Commission économique pour l'Europe**Comité des transports intérieurs****Forum mondial de l'harmonisation des Règlements
concernant les véhicules****183^e session**

Accord de 1958 :**Examen de projets d'amendements à des Règlements ONU existants,
soumis par le GRVA****Proposition de complément 3 à la version initiale
du Règlement ONU n° 152 (AEBS M₁ et N₁)****Communication du Groupe de travail des véhicules
automatisés/autonomes et connectés***

Figure 1

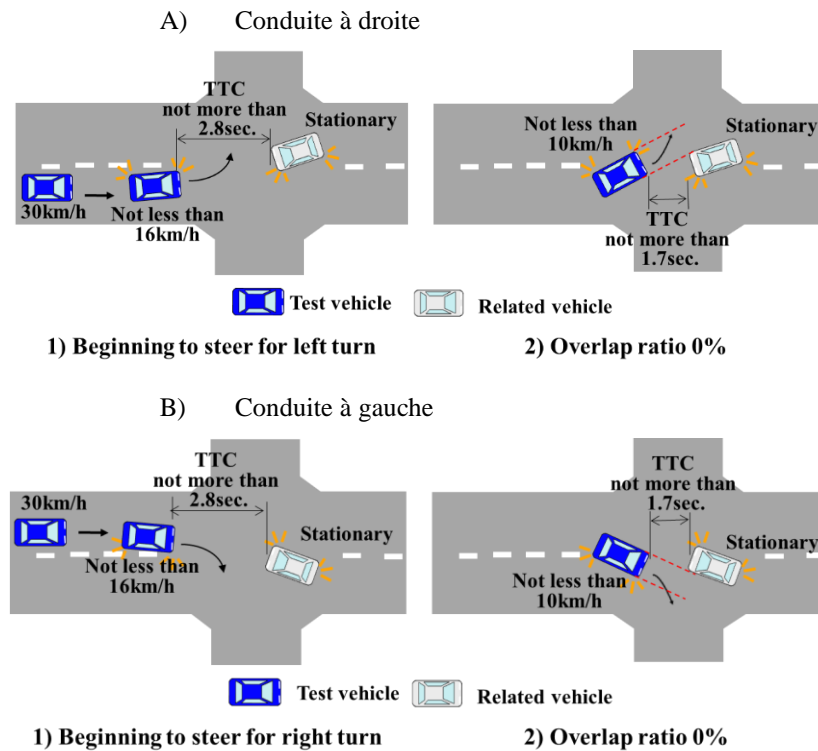
Ajouter les nouveaux scénarios 1 à 4, libellés comme suit :

- 1.1 Dans ce scénario, à une intersection, le véhicule soumis à l'essai tourne vers la gauche ou vers la droite devant un véhicule circulant en sens inverse qui s'est immobilisé pour tourner vers la gauche ou vers la droite.

Le véhicule soumis à l'essai roule à 30 km/h (avec une tolérance de +0/-2 km/h) vers l'intersection et freine jusqu'à atteindre une vitesse d'au moins 16 km/h en un point où il commence à tourner à gauche ou à droite, et le temps restant avant la collision (TTC) avec le véhicule venant en sens inverse ne dépasse pas 2,8 s. Lorsque le véhicule à l'essai tourne à gauche ou à droite dans l'intersection, sa vitesse diminue sans toutefois descendre en dessous de 10 km/h, puis il roule à vitesse constante. Le TTC avec le véhicule venant en sens inverse ne dépasse pas 1,7 s au moment où le ratio de recouvrement entre le véhicule à l'essai et le véhicule venant en sens inverse atteint 0 %.

Figure 2

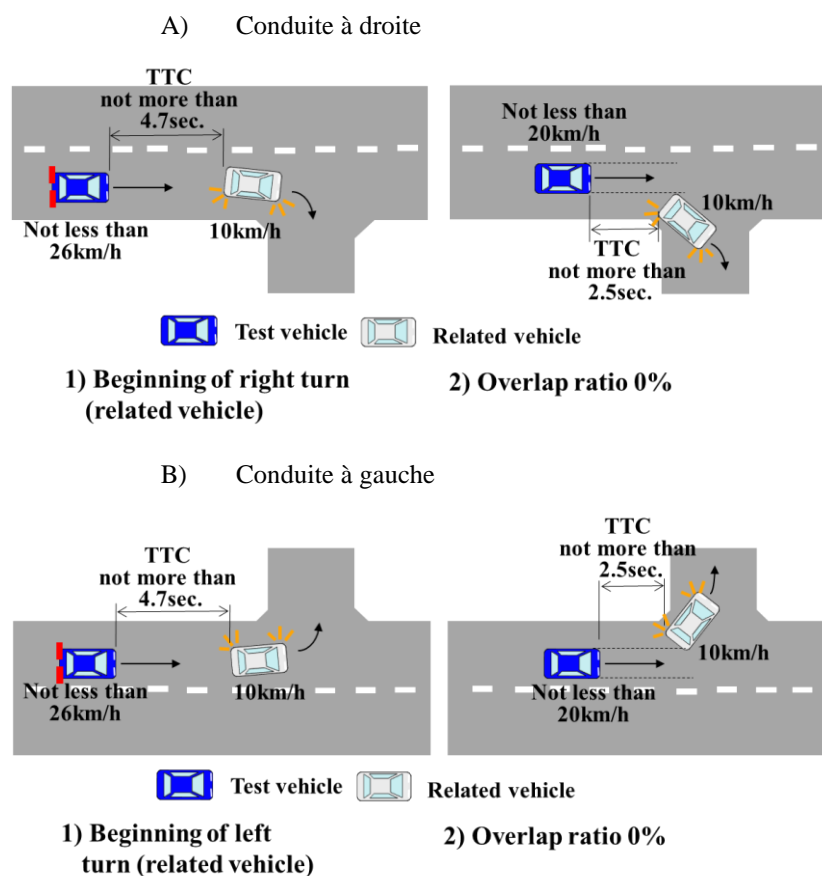
- 2.1 Dans ce scénario, le véhicule soumis à l'essai suit un autre véhicule. Le véhicule précédent tourne à droite ou à gauche, et le véhicule à l'essai continue tout droit.
- 2.2 Exemple détaillé du scénario :

Le véhicule précédent et le véhicule à l'essai roulent à 40 km/h (avec une marge de tolérance de +0/-2 km/h) sur une route rectiligne. Le véhicule précédent freine jusqu'à atteindre une vitesse de 10 km/h (avec une tolérance de +0/-2 km/h) afin de tourner à droite ou à gauche à l'intersection, et le véhicule à l'essai ralentit également en freinant pour garder une distance appropriée par rapport au véhicule qui le précède. Au moment où le véhicule qui le précède commence à tourner à droite ou à gauche, la vitesse du véhicule à l'essai n'est pas inférieure à 26 km/h et le TTC avec le véhicule qui le précède ne dépasse pas 4,7 s. Ensuite, le véhicule à l'essai ralentit jusqu'à atteindre une vitesse d'au moins 20 km/h, puis maintient une vitesse constante. Le TTC avec le véhicule précédent ne dépasse pas 2,5 s au moment où le ratio d'alignement entre le véhicule soumis à l'essai et le véhicule qui le précède atteint 0 %.

Figure 3
Virage équipé d'une glissière de sécurité et objet immobile

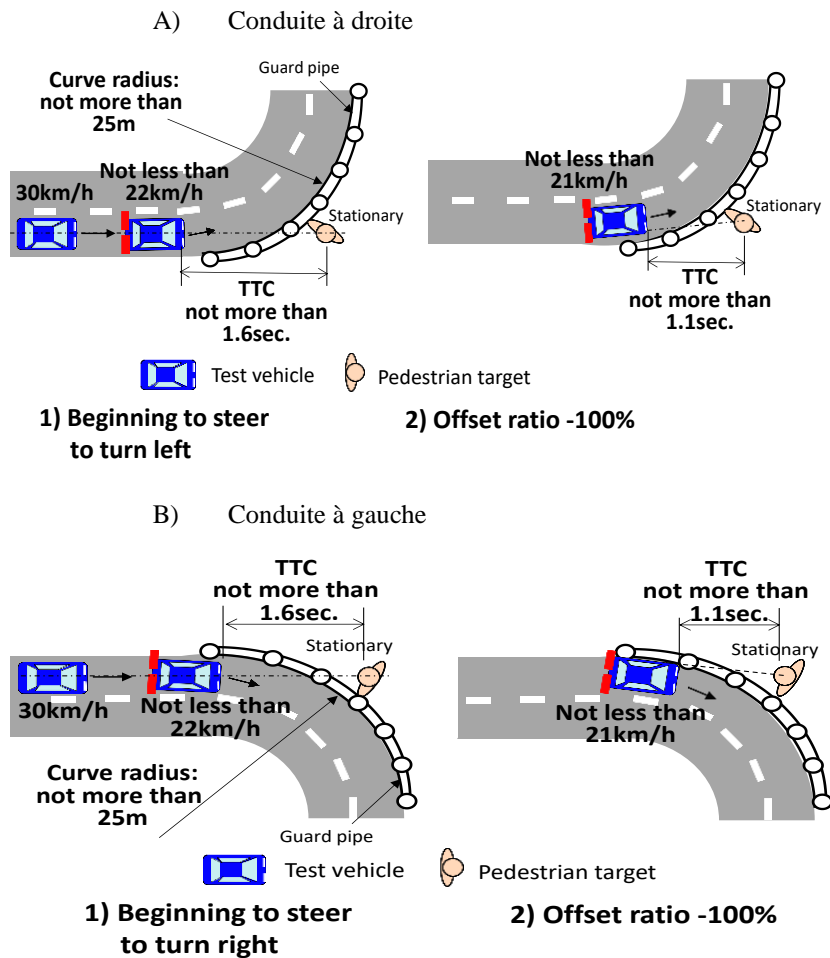
3.1 Dans ce scénario, le véhicule à l'essai aborde un virage serré équipé d'une glissière de sécurité sur le côté extérieur, et un véhicule à l'arrêt (de la catégorie M₁), un piéton cible immobile ou un cycliste cible immobile est positionné juste derrière la glissière et dans l'axe médian de la voie.

Le véhicule soumis à l'essai roule à 30 km/h (avec une tolérance de +0/-2 km/h) vers un virage dont le rayon de courbure extérieur ne dépasse pas 25 m, et freine jusqu'à atteindre une vitesse d'au moins 22 km/h à l'endroit où il entre dans le virage. Le TTC avec l'objet immobile ne dépasse pas 1,6 s au moment où le véhicule à l'essai aborde le virage. Dans ce virage, le véhicule à l'essai roule sur la voie la plus excentrée, à une vitesse constante d'au moins 21 km/h. Le TTC avec l'objet immobile ne dépasse pas 1,1 s au moment où le ratio de recouvrement entre le véhicule à l'essai et le véhicule immobile atteint 0 %, ou au moment où le ratio de décalage entre le véhicule à l'essai et le centre du piéton cible immobile ou du cycliste cible immobile atteint -100 %.

Figure 4
Changement de voie en raison de travaux sur la route

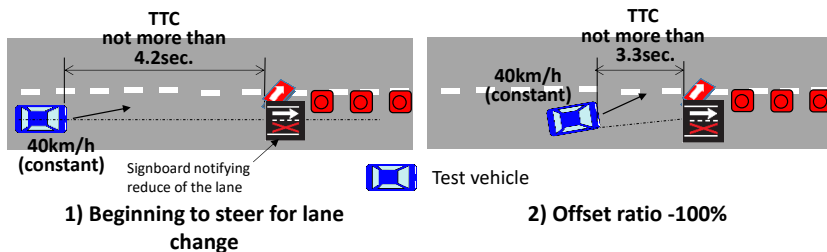
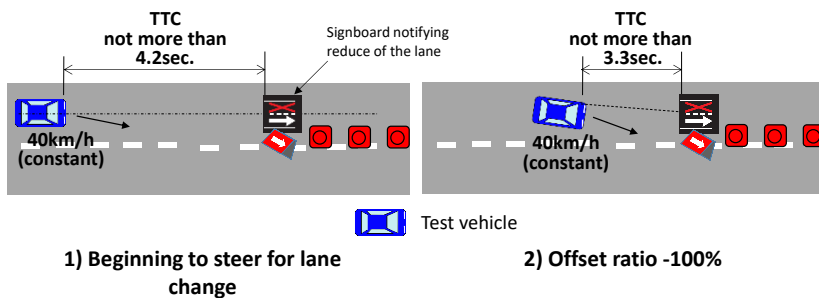
- 4.1 Dans ce scénario, le véhicule à l'essai change de voie lorsqu'un panneau placé au centre de la voie où il circule informe le conducteur que la chaussée se rétrécit.
- 4.2 Exemple détaillé du scénario :

Le véhicule à l'essai roule sur une route rectiligne à la vitesse de 40 km/h (avec une marge de tolérance de +0/-2 km/h) et commence à changer de voie devant le panneau l'informant du rétrécissement de la chaussée. Aucun autre véhicule ne s'approche de lui. Le TTC avec le panneau de signalisation ne dépasse pas 4,2 s au moment où le véhicule à l'essai commence à changer de voie. Lors du changement de voie, la vitesse du véhicule à l'essai est constante, et le TTC avec le panneau ne dépasse pas 3,3 s lorsque le ratio de décalage entre le véhicule à l'essai et le centre du panneau atteint -100 %.
